改善箇所説明図

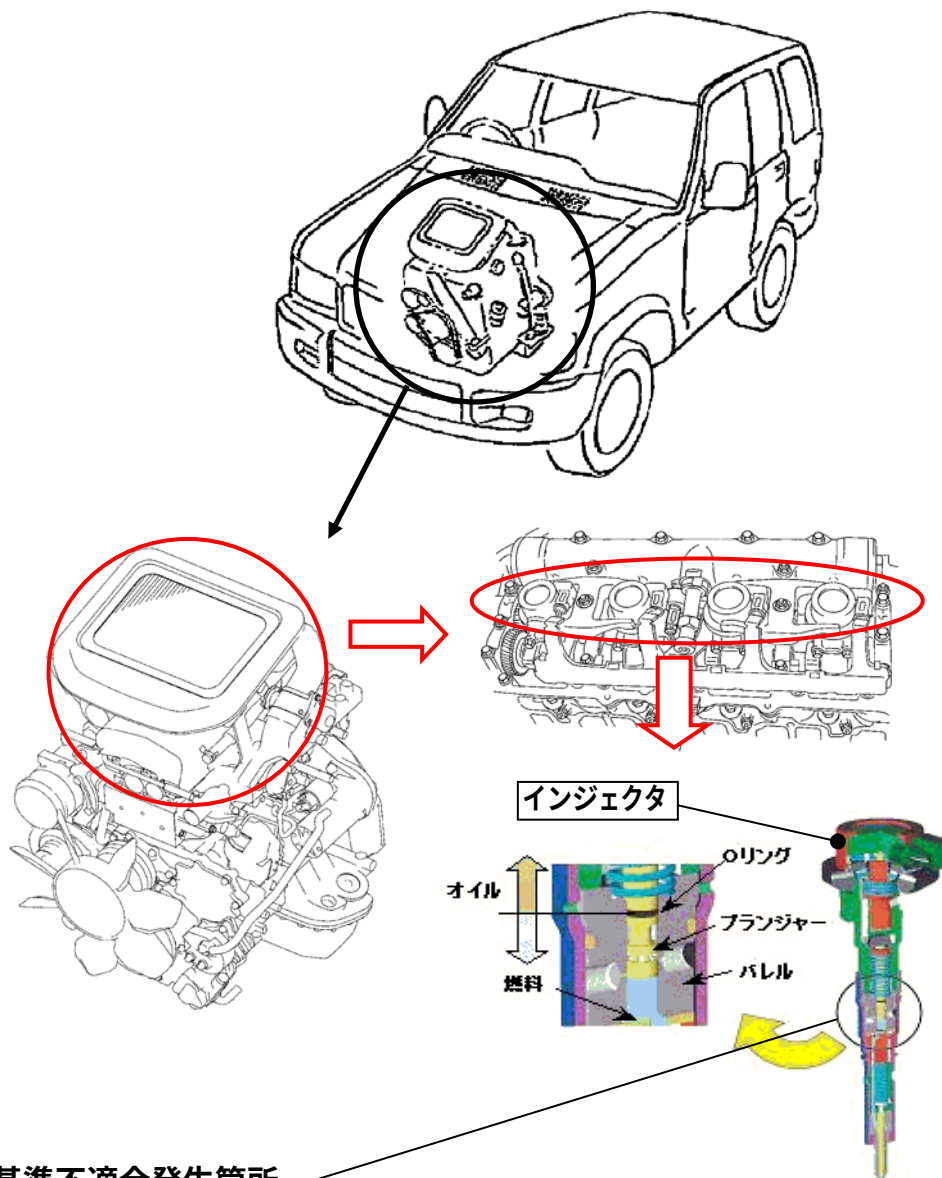
基準不適合発生箇所

原動機の燃料噴射装置において、インジェクタの組立て工程が不適切なため、プランジャーとバレルの隙間が大きいものがあり、オーリングが変形、損傷して機密性が損われ、燃料の軽油がエンジンオイルに混入するものがある。そのため、そのままの状態で使用を続けると、オイルパンの油量が増大し、ブローバイホースを経由して吸気管に軽油の混入したオイルが吸入され、原動機の回転が上昇するおそれがある。

改善の内容

全車両、インジェクタを良品と交換する。

なお、部品の供給に時間を要することから、当面の暫定措置として、全車両、オイル中への軽油混入を点検し、漏れているものは良品と交換し、漏れていないものは、定期的な点検方法を説明し、後日良品と交換する。

識別: IDプレートに金色のシールを貼付する。
